「もんじゅ」廃止措置計画の変更内容 (模擬燃料体の部分装荷)

2019年12月16日

日本原子力研究開発機構 (JAEA)

コメント

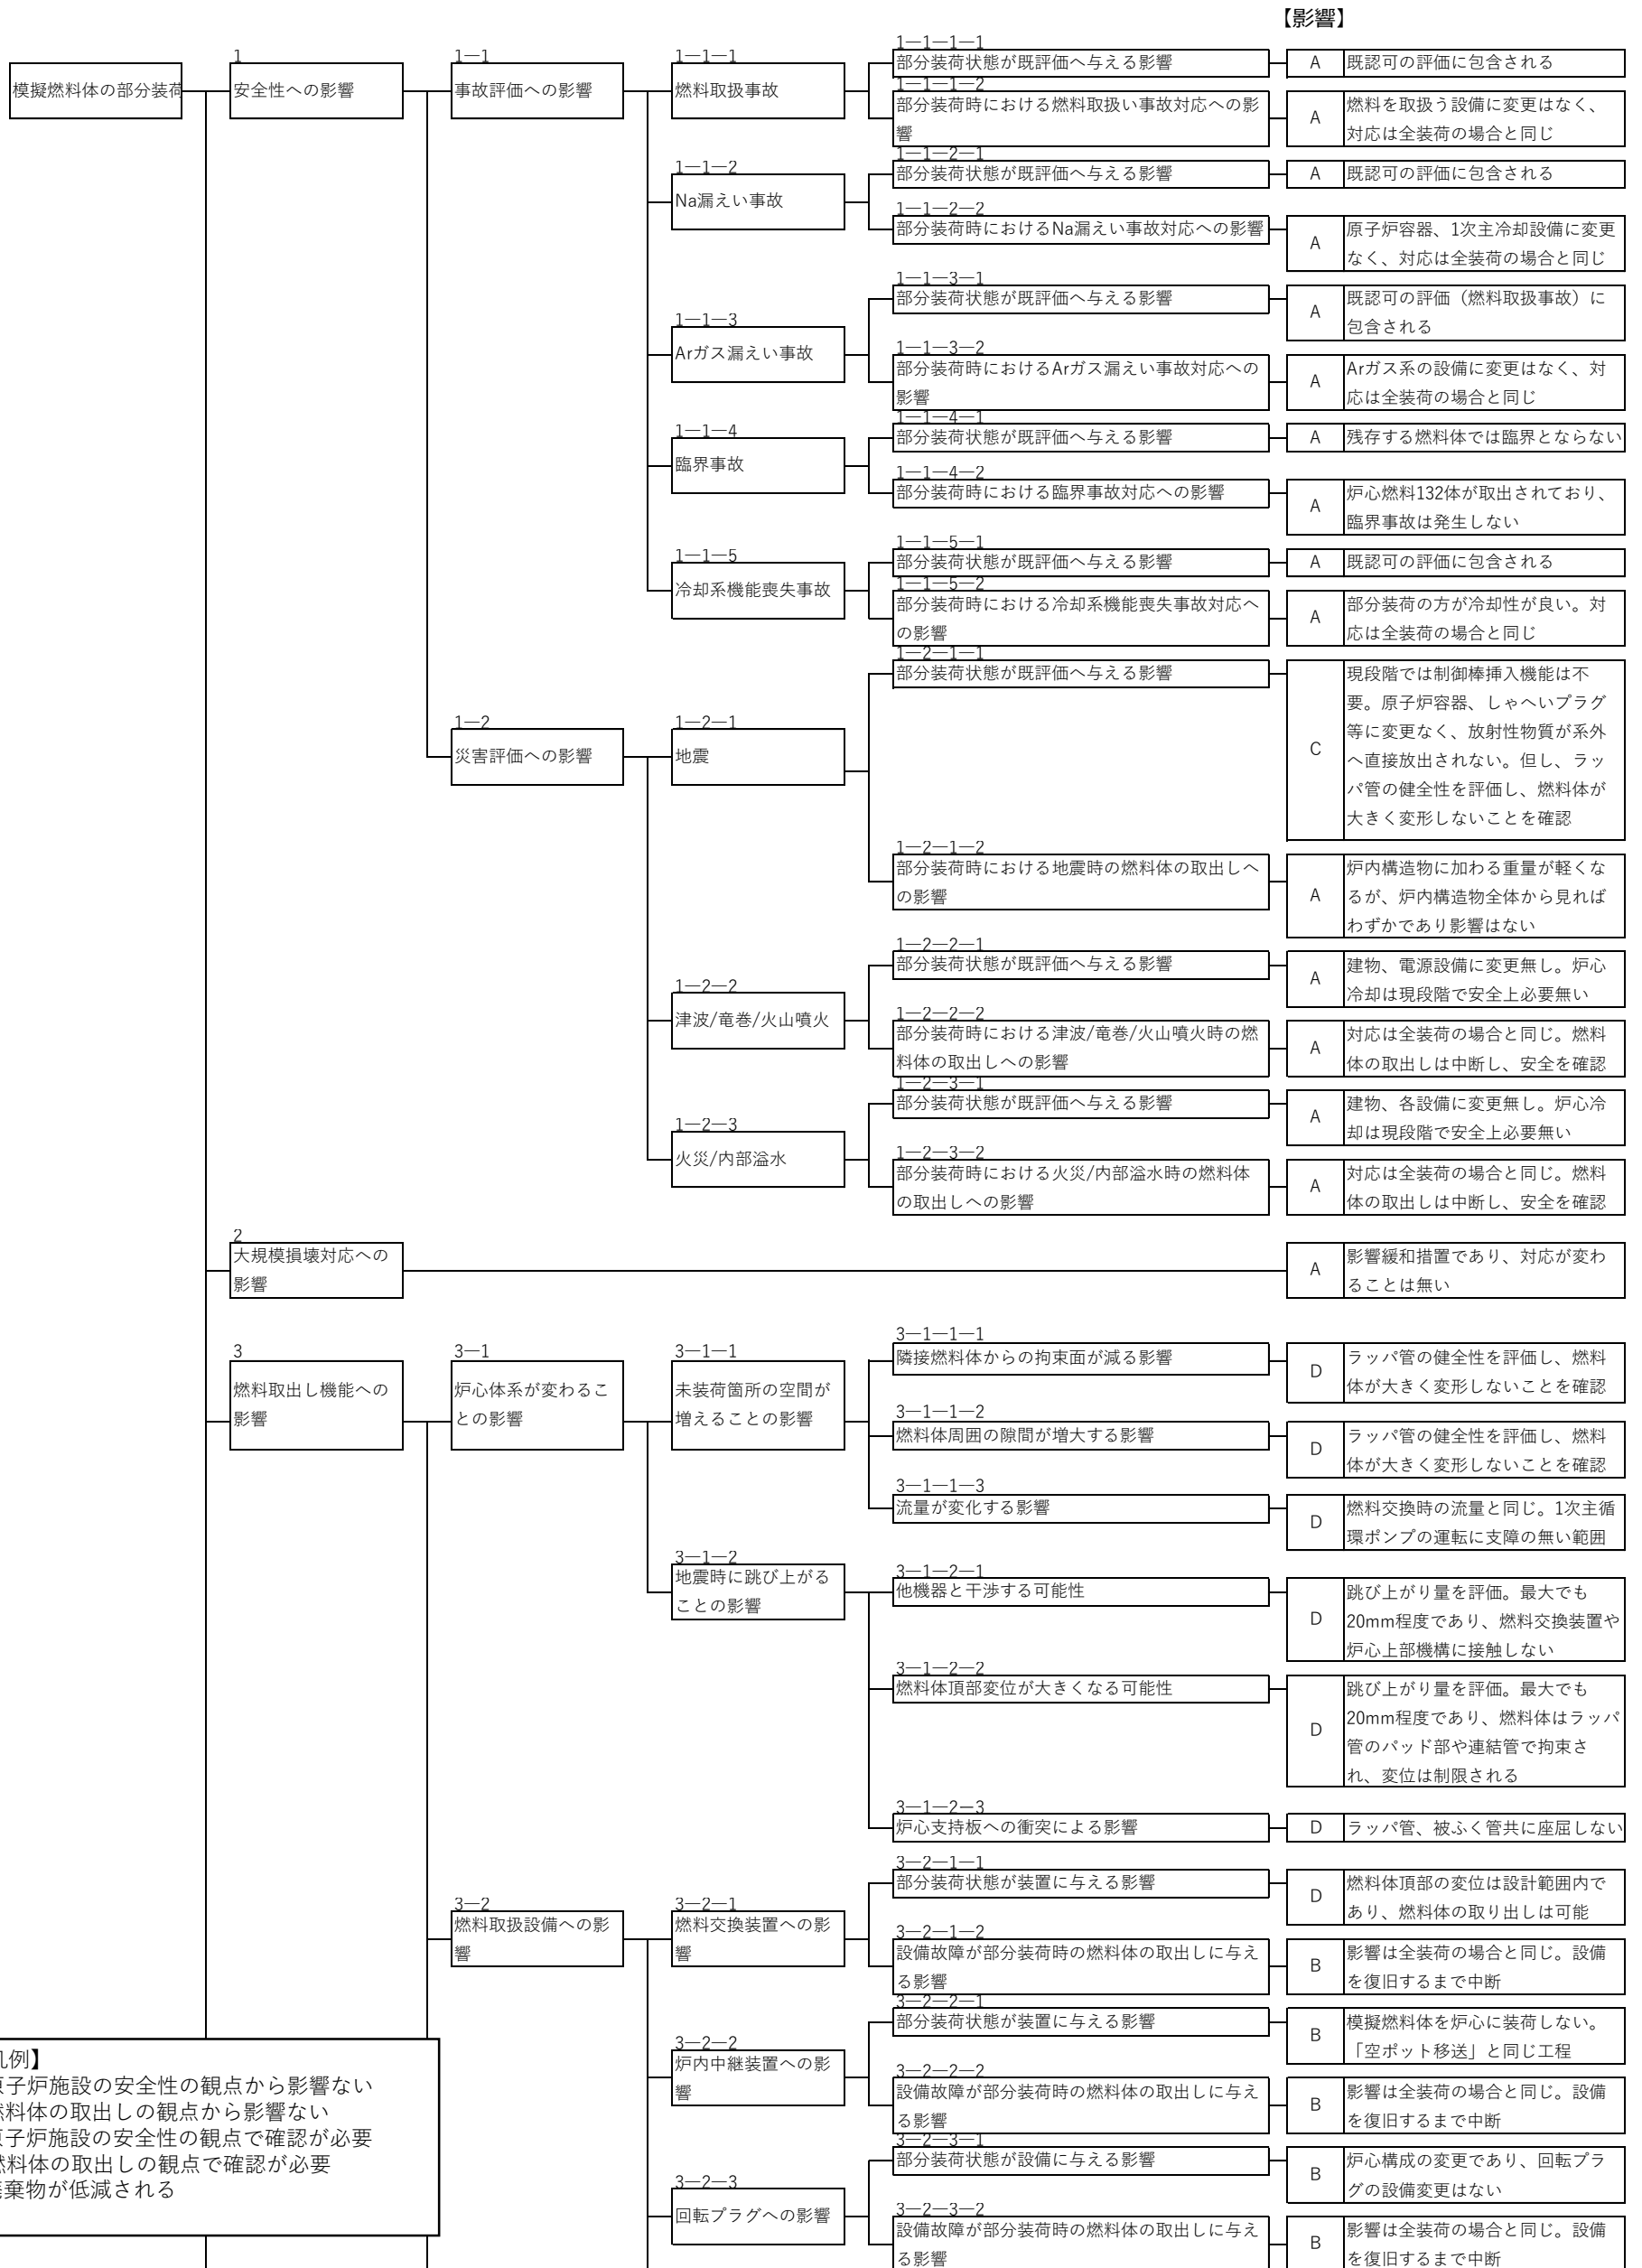
部分装荷における影響の洗い出しについては、燃料取出し作業に限定せず、広範囲に行って、検討項目に抜けが無いようにすること。

○部分装荷における影響を網羅的に洗い出すため、原子炉施設の安全確保の大前提である「止める」、「冷やす」、「閉じ込める」を念頭に以下の視点から影響因子を洗い出し、体系的に整理（SH2.3 参照）

- （１）安全性への影響（事故・災害、大規模損壊への対応）
- （２）燃料取出し機能への影響
- （３）冷却機能への影響
- （４）ナトリウム取扱い機能への影響
- （５）放射線防護機能への影響
- （６）廃棄物の処理処分への影響

○洗い出した影響因子に対し、影響の有無と程度を評価した結果、

- （１）地震以外は既認可の評価に包含。地震時、燃料体の構造健全性は維持される
- （２）燃料体頂部の変位量は設計範囲内。燃料体の跳び上がり量は20mm程度であり、燃料交換装置の燃料取出し機能に影響しない
- （３）冷却機能喪失時の燃料被ふく管肉厚中心最高温度は約218℃であり、温度上昇は僅か
- （４）及び（５）各設備に変更なく、機能を維持
- （６）模擬燃料体の洗浄廃液が減少。廃棄物が低減される

- ◆ 部分装荷における影響を「止める」、「冷やす」、「閉じ込める」を念頭に広範囲に洗い出しを行い、検討項目に抜けが無いよう体系的に整理
- ◆ 影響評価した結果、安全性、燃料体取出し機能等に影響を与えない
- ◆ なお、想定を超えて燃料体の取出しができない事態が発生した場合においても、これまでの知見を活用し、燃料体の取出しは可能

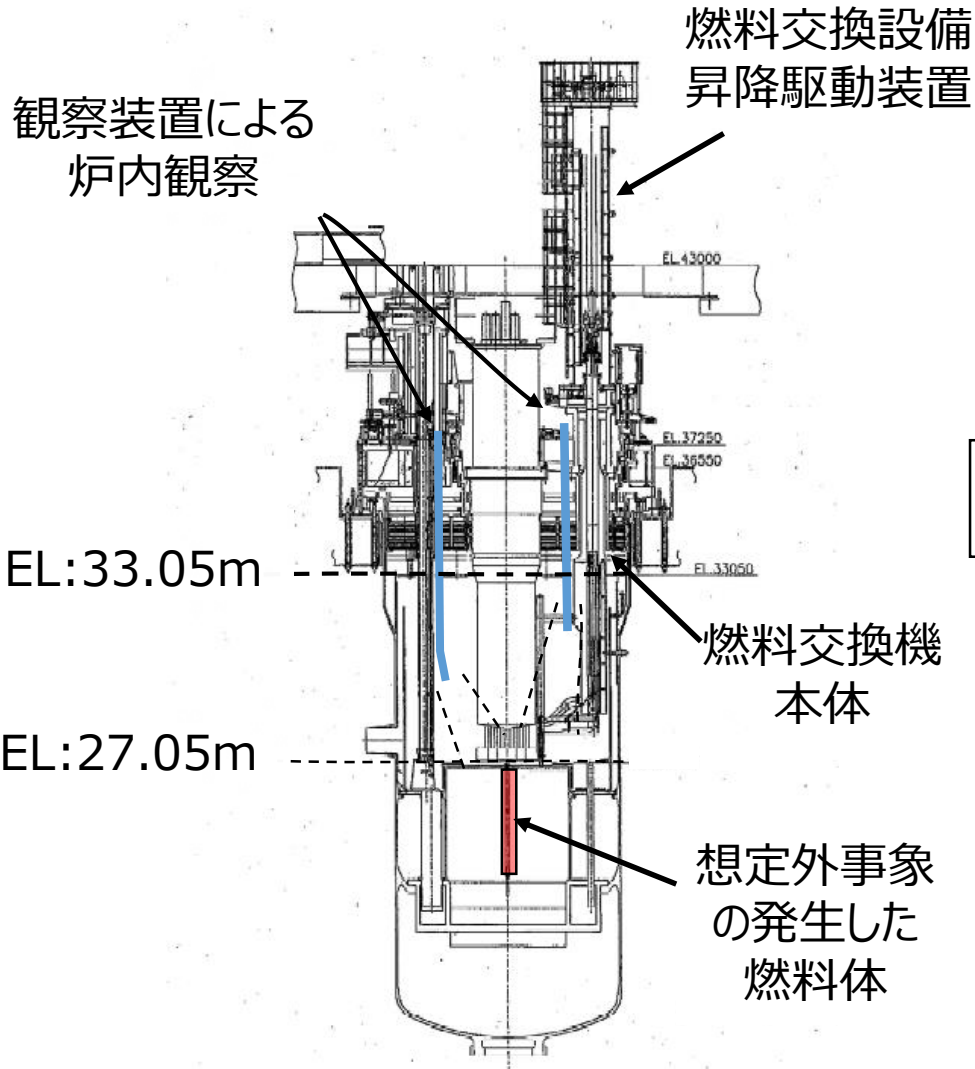
3 想定を超える事態（燃料体の取出しができない事態）に至ったとしても、燃料の取出しが可能であることについて説明すること

➤ 想定を超える事態の発生においても、今までの知見を活用し、燃料の取出しは可能

- ・ N a 液面を下げ、炉上部の検査孔から、監視装置、回収装置の設置を行い回収を実施
- ・ 回収方法については、炉内の状況を鑑み、長期停止に至る事象への対応や炉内機器の回収で用いた方法を組み合わせることで最善策を選定

【炉内の状態把握】
 各種計器や内部観察により干渉の有無等を把握

- ①内部観察
 もんじゅは運転を停止して長期間経過しており、放射線の影響は低く、ナトリウムの液面を下げ内部の観察が可能（ペリスコープ、ファイバースコープ）
- ②燃料交換装置等の記録から、内部状況の推定。

【復旧方法の策定】
 炉内の状態を基に

- ①必要な装置の製作（設置場所（プラグ）の選定、既存設備との組み合わせ、ナトリウム環境を考慮）
- ②実機適用前には、その性能をモックアップ試験にて確認
